Projekt pn. „*Wzrost wykorzystania Odnawialnych Źródeł Energii w Gminie Dzierzkowice – etap 2*”  
współfinansowany jest ze środków Europejskiego Funduszu Rozwoju Regionalnego w ramach Regionalnego  
Programu Operacyjnego Województwa Lubelskiego na lata 2014-2020

Znak postępowania: IPR.271.2.2021

**dotyczy:** przetargu nieograniczonego pn. „**Dostawa i montaż instalacji fotowoltaicznych, kolektorów słonecznych oraz kotłów na biomasę na terenie Gminy Dzierzkowice**”.

**Zestaw pytań z dnia 21.05.2021 r.:**

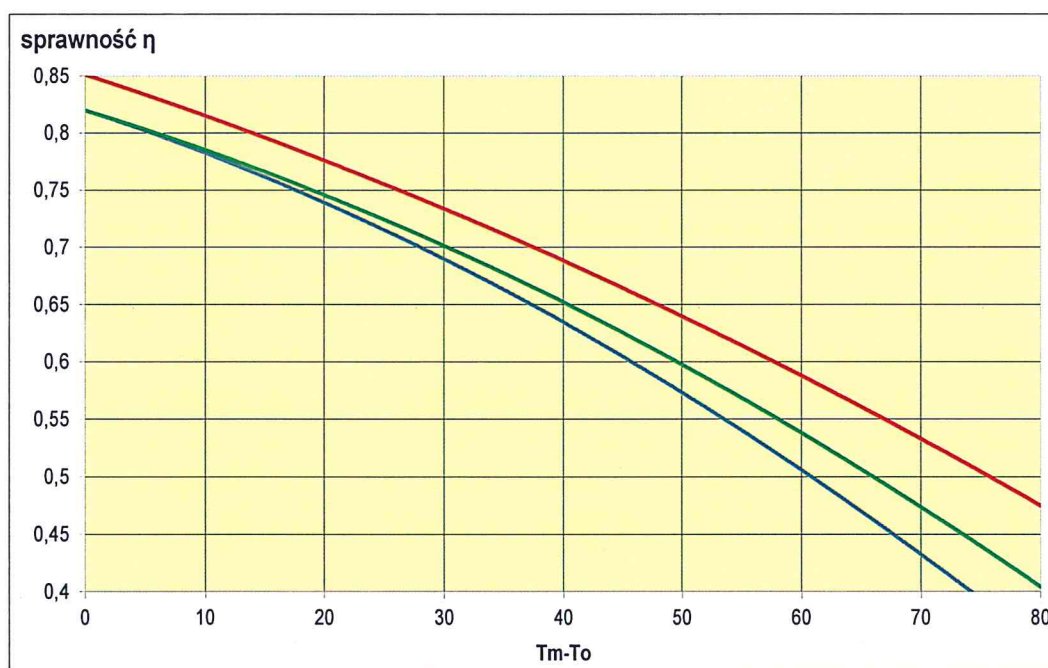
1. Zwracamy uwagę Zamawiającego na sposób zapisu kryterium punktacji w przypadku kolektorów słonecznych. System oceny ofert w zakresie kryteriów poza cenowych, został przygotowany w sposób stronniczy, faworyzujący konkretnego producenta. Wątpliwość co do bezstronności Zamawiającego budzi fakt, że przykładą on wagę do zupełnie nieistotnych parametrów, dotyczących wewnętrznej budowy kolektora tj. sprawność optyczna kolektora słonecznego w odniesieniu do apertury, współczynnik utraty ciepła  $a_1$ , współczynnik zależności temperatury  $a_2$ , grubość izolacji dolnej kolektora słonecznego, natomiast pozostawia istotne kwestie eksploatacyjne, takie jak gwarancję na minimalnym poziomie. Nie zabezpiecza to możliwie w najlepszym stopniu interesu samego Zamawiającego jak i też przyszłych użytkowników instalacji kolektorów słonecznych, którzy po okresie podstawowej gwarancji, będą sami borykać się z problemami dotyczącymi instalacji.

W związku z powyższym wnosimy o zmianę kryteriów oceny ofert na zgodną z interesem przyszłych użytkowników instalacji tj. na przykład:

Sprawność optyczna kolektora słonecznego w odniesieniu do apertury ( $\eta_0$ ) rozumiana jako ilość energii cieplnej pozyskanej przez kolektor z całkowitej energii słonecznej, która pada na jego powierzchnię **stanowi podstawowy i najważniejszy parametr stanowiący bazę do opisanja wydajności każdego kolektora.**

Dodatkowymi parametrami opisującymi wydajność kolektora są współczynniki  $a_1$  i  $a_2$  które pozwalają na określenie jak sprawność w kolektorze zmienia się podczas rzeczywistej pracy kolektorów, gdzie:

$a_1$ - współczynnik liniowych strat ciepła,

$a_2$ - współczynnik kwadratowych (nieliniowych) strat ciepła.

Współczynniki strat  $a_1$  i  $a_2$  wskazują jak maleje sprawność kolektora wraz ze spadkiem temperatury otoczenia. Kolektor jest tym lepszy, im wyższa jest jego sprawność optyczna i niższe współczynniki strat.

Współczynniki  $a_1$  i  $a_2$  są bezpośrednio powiązane ze sprawnością  $\eta_0$  danego kolektora i nie można ich rozpatrywać osobno. Zobrazowano to na poniższym wykresie:
